PROTOKÓŁ NR GKG.GZ.4091.2962.2017 - odpis

z narady koordynacyjnej dotyczącej uzgodnienia usytuowania sieci uzbrojenia terenu przeprowadzonej na podstawie art. 2 pkt 11, art. 7d pkt 2, art. 28b, art. 40b.1.pkt 6 ustawy z dnia 17 maja 1989 r. - Prawo geodezyjne i kartograficzne (Dz. U. z 2016 r. poz. 1629 z późn. zm.).

Przedmiot uzgodnienia : **Sieć i przyłącza kanalizacji sanitarnej, sieć i przykanaliki kanalizacji deszczowej, sieć i 3 przyłącza wodociągowe, sieci energetyczne nn i SN kablowe i napowietrzne i oświetlenie, 2 przyłącza gazowe, kable energetyczne NN instalacja zalicznikowa (instalacja odbiorcy)**

obręb Gołęczewo, ul. Boczna, Lipowa, Oświatowa, Gryczana, Polna, Wiśniowa, Czereśniowa, Kwiatowa, Modrakowa, Pszenna, Zbożowa, Rolna, gminna 1 i 2, działki wg załącznika nr 1, gmina Suchy Las powiat poznański, woj. wielkopolskie

rys. 2

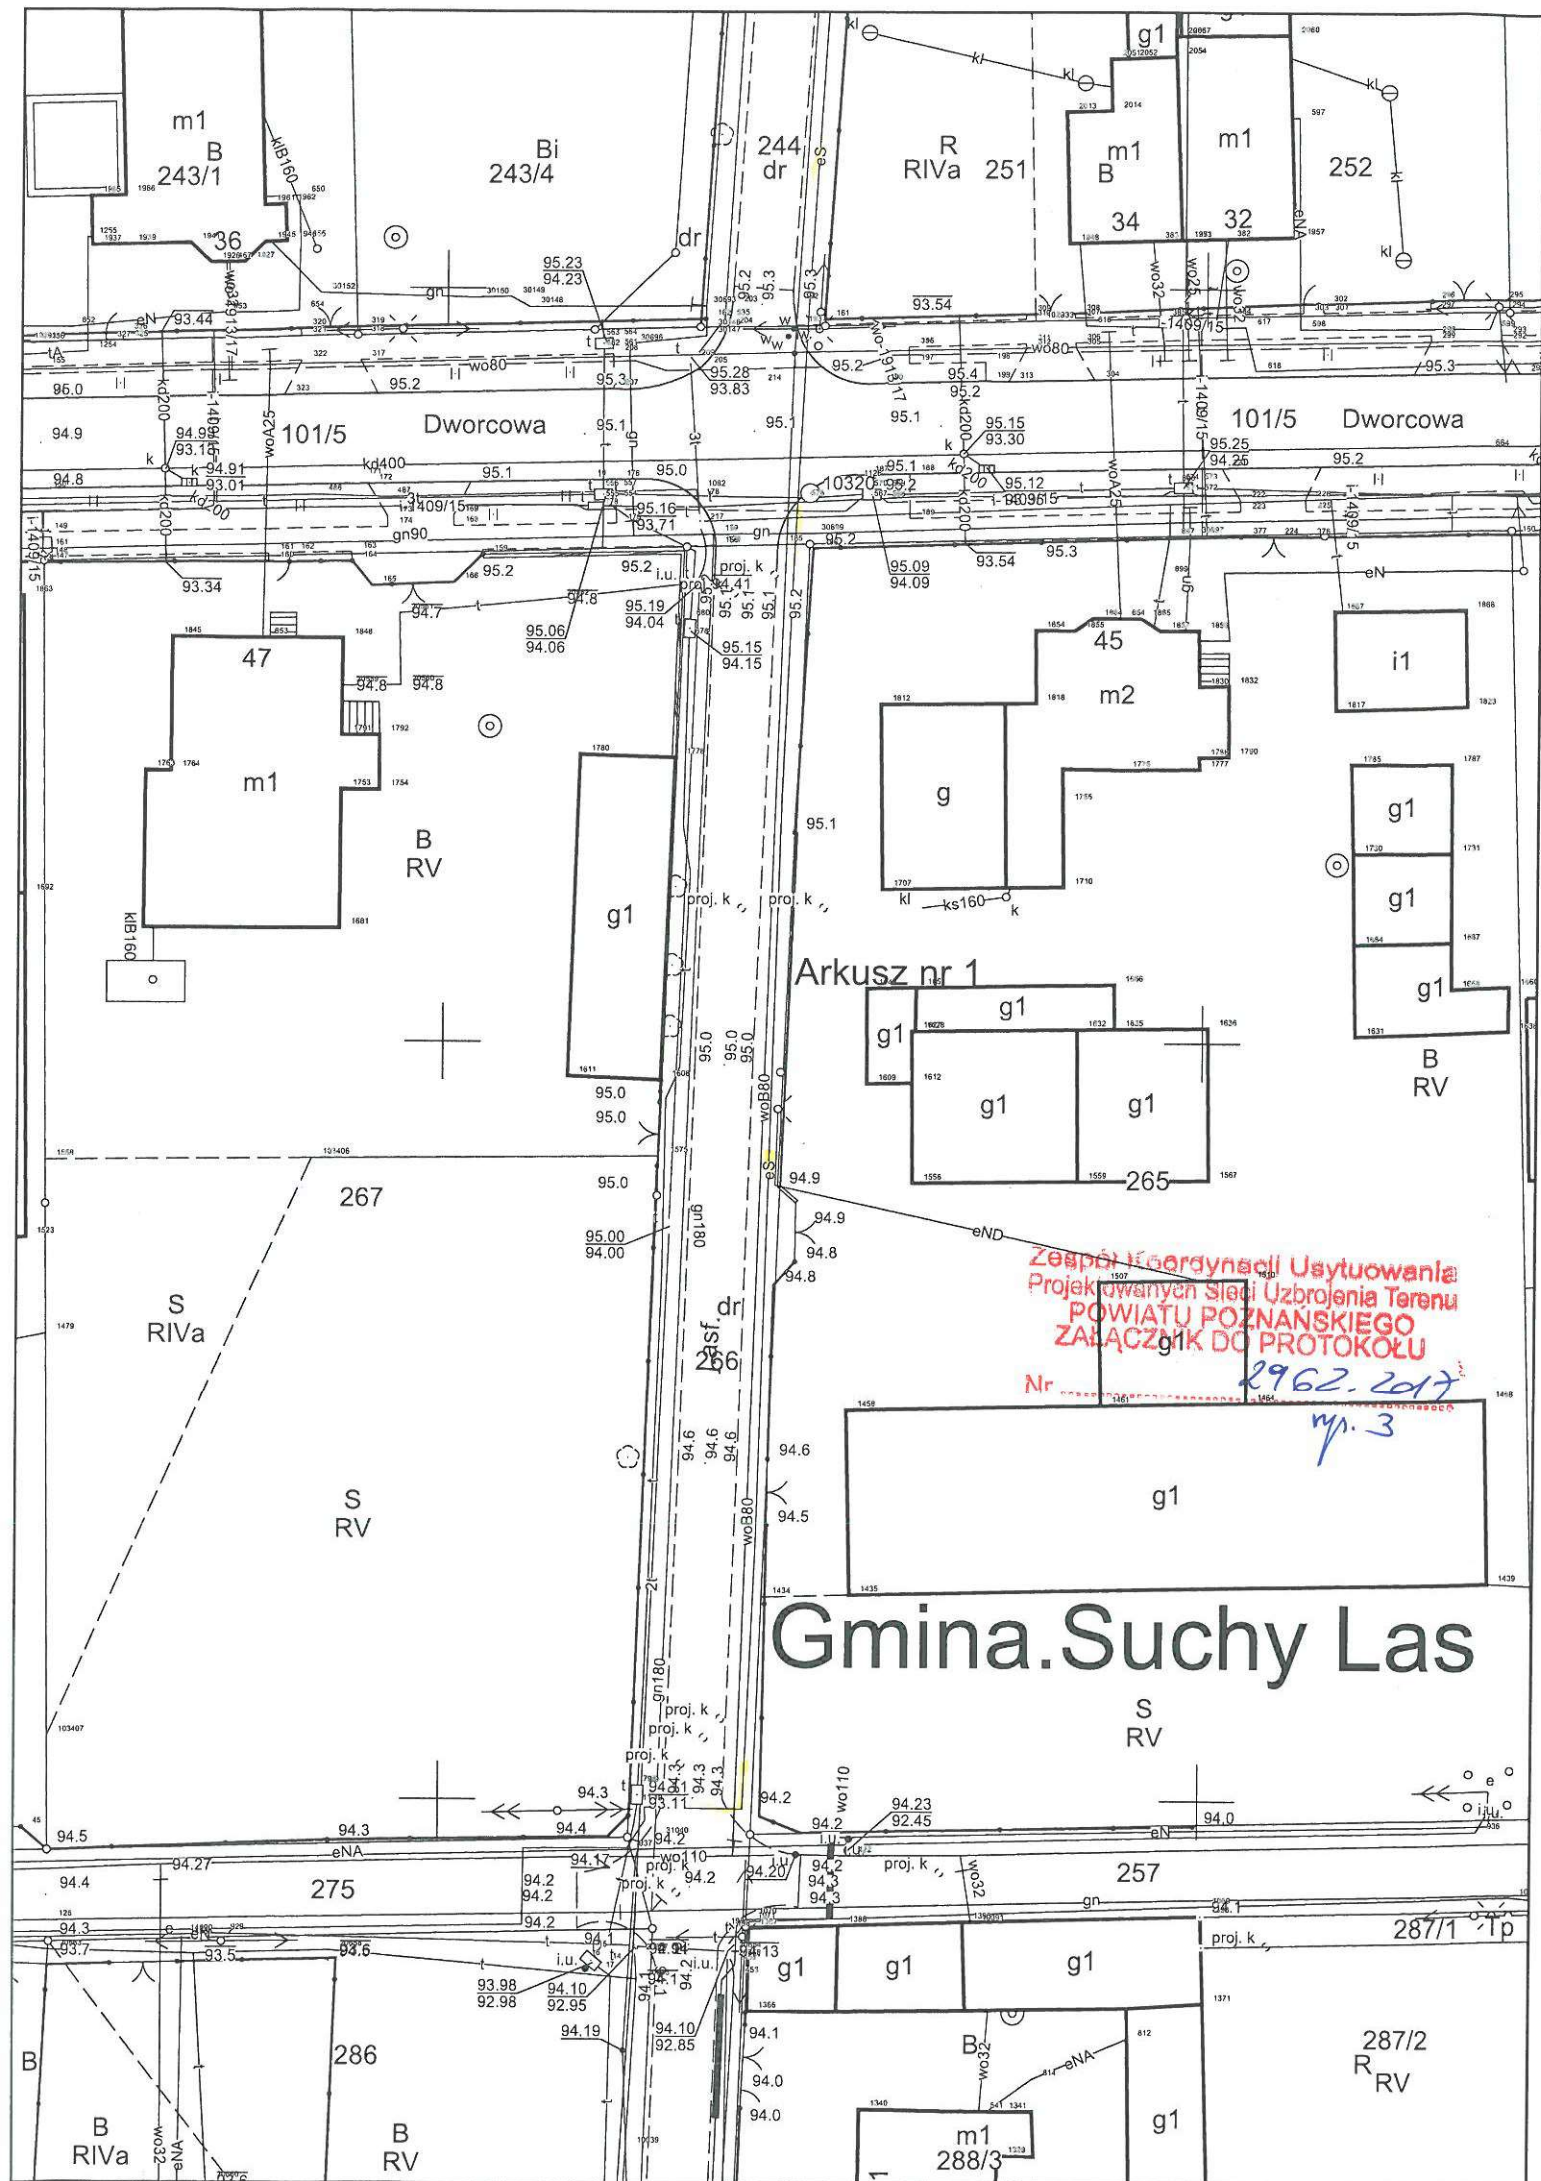
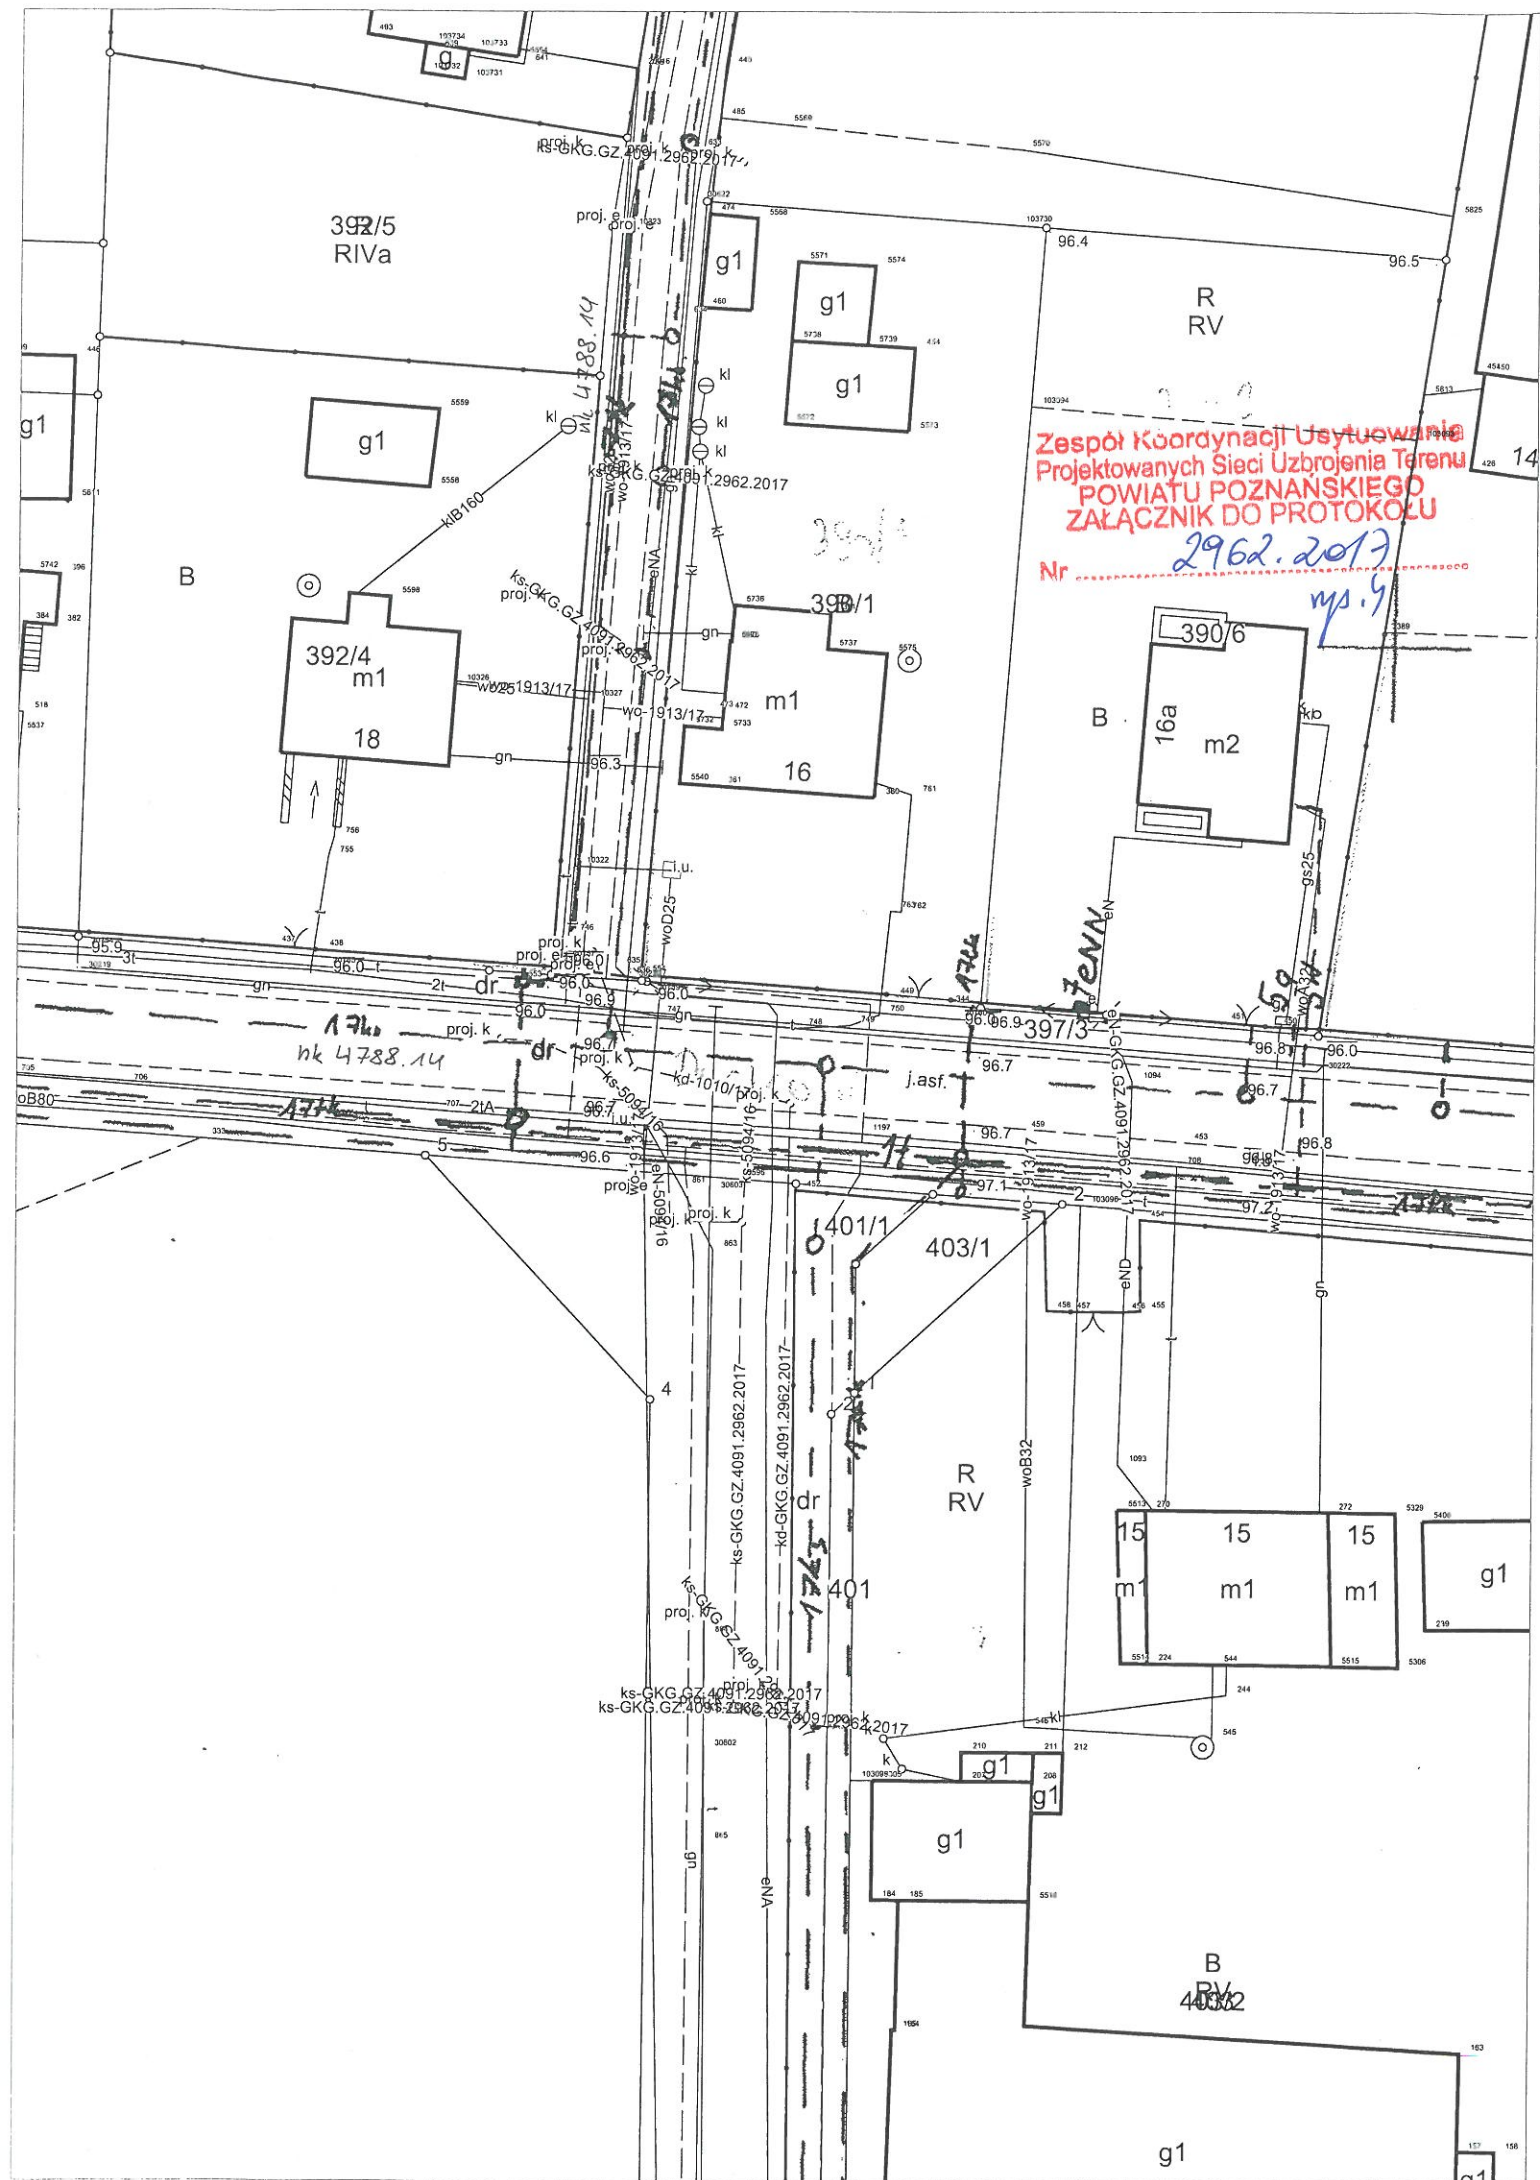
Rys. 2 – dołączono mapę A4 z projektowaną siecią wodociągową n.k. 1913/2017.
